# febi 28885

подходит для  
моделей Renault 1,4 16V (K4J)  
и 1,6 16V (K4M) с кондиционером

## Поликлиновой ремень

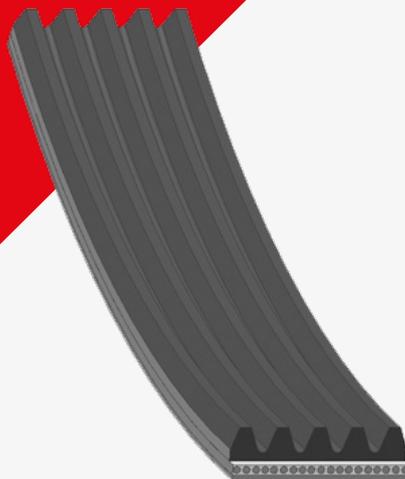
У первоначальной версии поликлинового ремня 6 ребер. Использование такого ремня может привести к более быстрому износу его боковой поверхности, а также разрыву ремня (рис. 1). Это может явиться следствием выхода двигателя из строя.

Обратите внимание на то, что ремень должен быть установлен таким образом, чтобы внутренняя канавка на всех шкивах оставалась свободной (рис. 2).

Ремень был заменен производителем Renault. febi рекомендует использовать ремень febi 28885 (ср. № 82 00 833 541). У нового ремня теперь 5 ребер, в то время как у всех шкивов ременного привода вспомогательного оборудования 6 канавок. Таким образом предотвращаются более быстрый износ и преждевременный разрыв ремня. Благодаря новой конструкции снижается уровень шума и достигается более долгий срок службы ремня.
